Zlepšení kvality vod horního povodí řeky Moravy - II. fáze

změnový list č.		Datum předložení	27. 10. 2015
Ev.č.	ZL-172-S-Z-SO 3.008	Datum schválení	30. 10. 2015
Objednatel	Vodohospodářská zařízení Šumperk, a.s., Jílová 6, 787 01 Šumperk		
Správce stavby	Sdružení API-VRV, vedoucí partner API spol. s r.o., Palackého 12, 150 56 Praha 5		
Zhotovitel	IMOS Brno, a.s., Olomoucká 174, 627 00 Brno		
Změnový list předkládá:	zhotovitel		
Charakter změny:	Práce neobsažené v ZDS **)		Oprava položek dle skutečnosti
Stavba / objekt / úsek:	3. Město Zábřeh / SO 3.008 - LOKALITA KRUMPACH		
<u>Specifikace změny:</u> Po realizaci a geodetickém zaměření je skutečná délka přeložky 008/6.11 PE 100 d 110 124,0 m, oproti délce 82,5 m, která byla naprojektována v ZDS. Rozdíl je dán odlišným umístěním plynovodního řadu ve skutečnosti a dle podkladů, které měl projektant k dispozici.			
<u>Předmětem změnového listu je:</u> - Prodloužení přeložky plynu 008/6.11 na ulici U Horního Rybníka o 41,5 m

Iniciační dopis ID-172-S-Z-SO 3.008 - Prodloužení přeložky plynu 008/6.11 na ulici U Horního Rybníka.

Prodloužení přeložky plynu 008/6.11 na ulici U Horního Rybníka

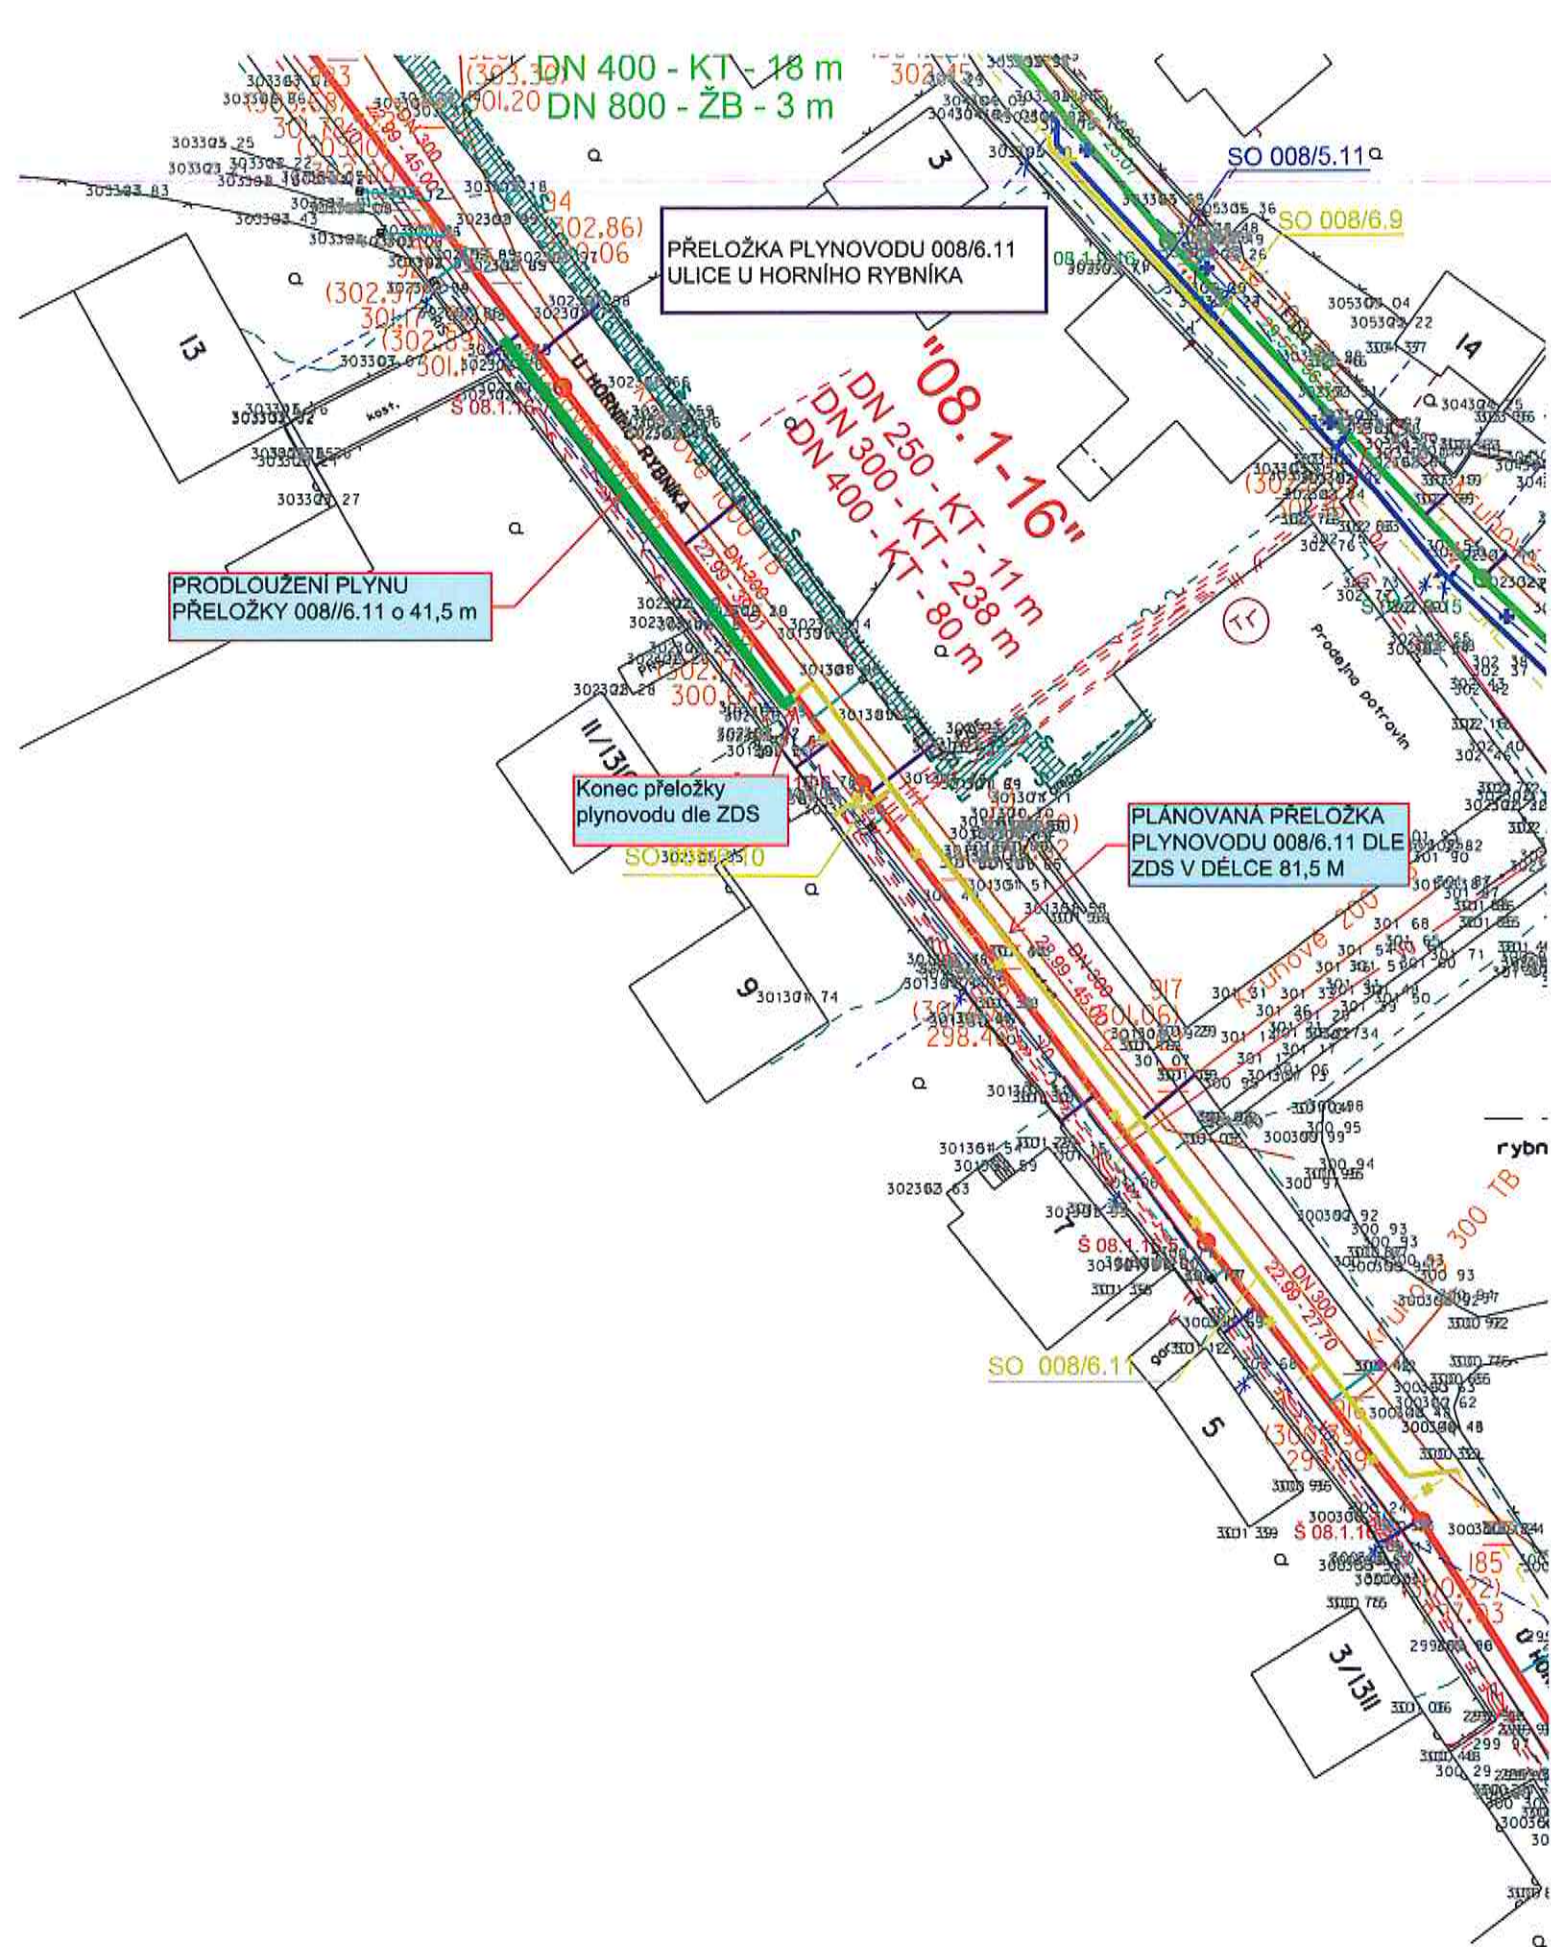
Před realizací přeložky plynovodu 008/6.11 PE 100 d 110, bylo zjištěno, že skutečná délka této přeložky je 124,0 m, oproti délce 82,5 m, která byla naprojektována v ZDS.

Toto prodloužení přeložky je vyvoláno z důvodu dřívější rekonstrukce plynovodního řadu a jejím přeložením do jiné trasy.

Prodloužit přeložku plynovodního řadu o 41,5 m, celková délka přeložky 008/6.11 PE 100 d 110 bude 124,0 m.
